工程名称:
屯溪镇溪东地块-B地块(溪山亭苑)

子项:
总平面调整图

未盖出图专用章本图无效
工程编号 JZ-2022-220 版次 第二版
图别 规划 图号 规划01/01
比例 1:100 出图日期 2025.09

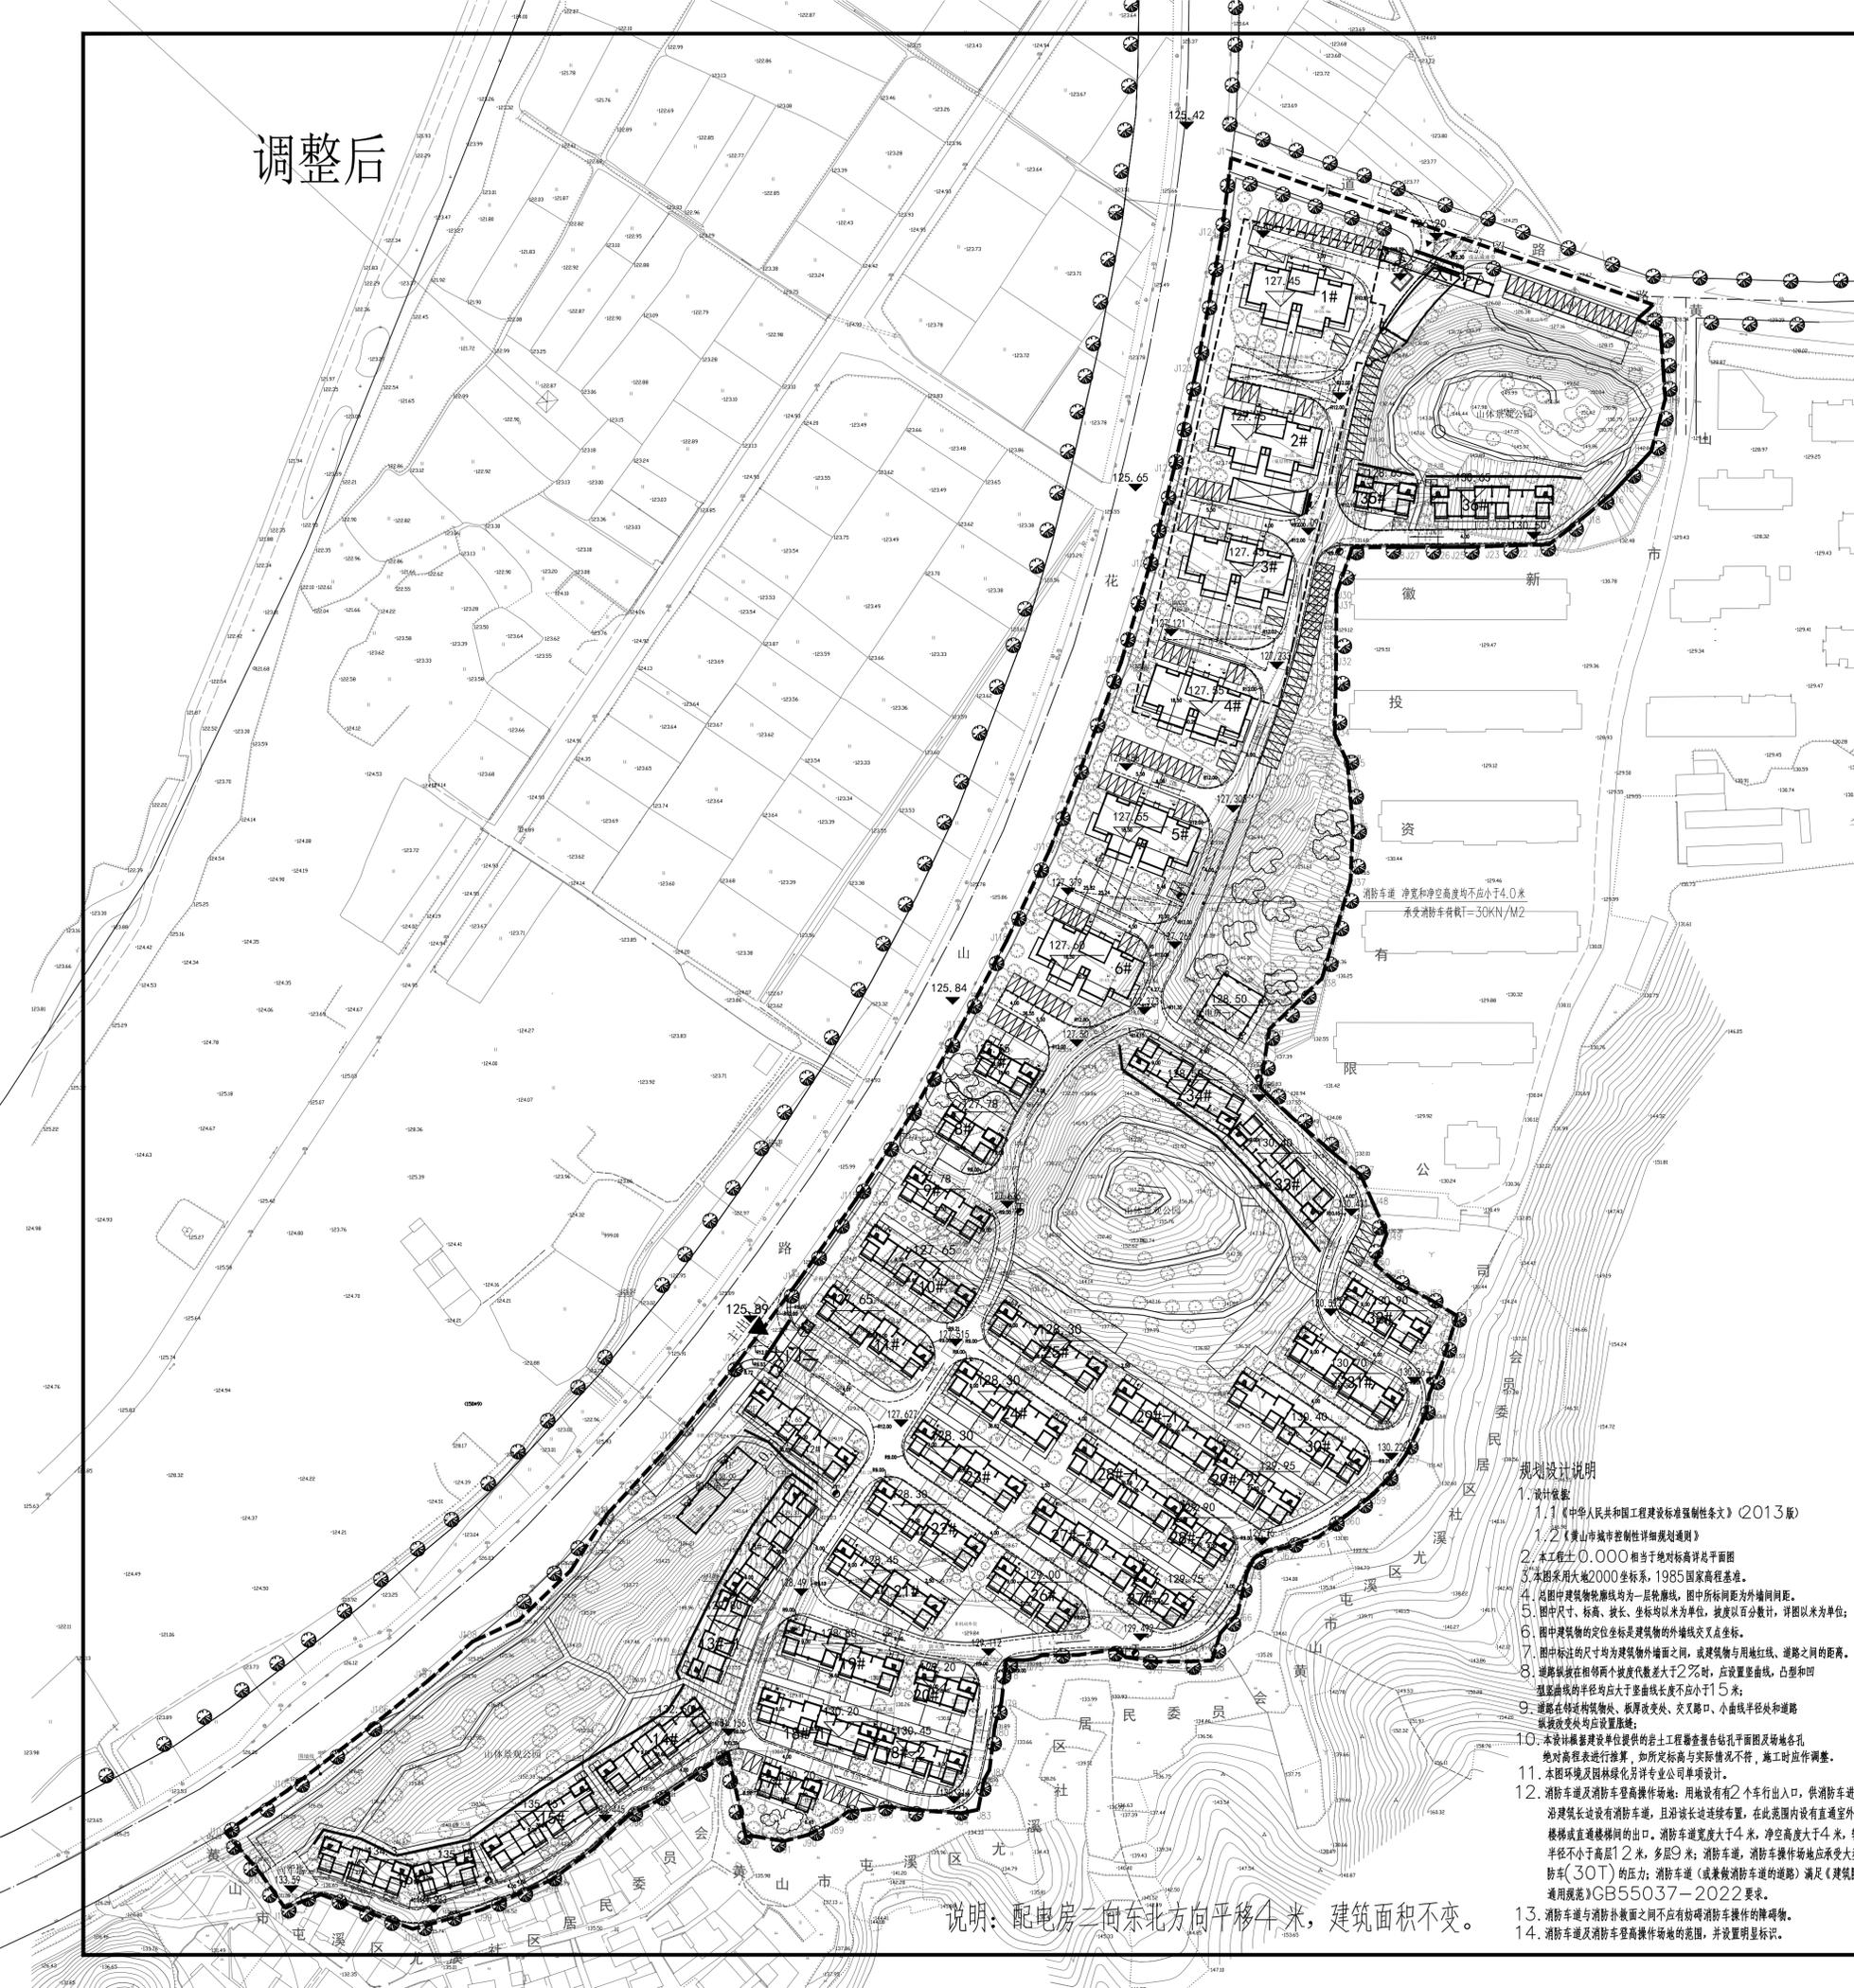
说明: 配电房二向东北方向平移4米, 建筑面积不变。
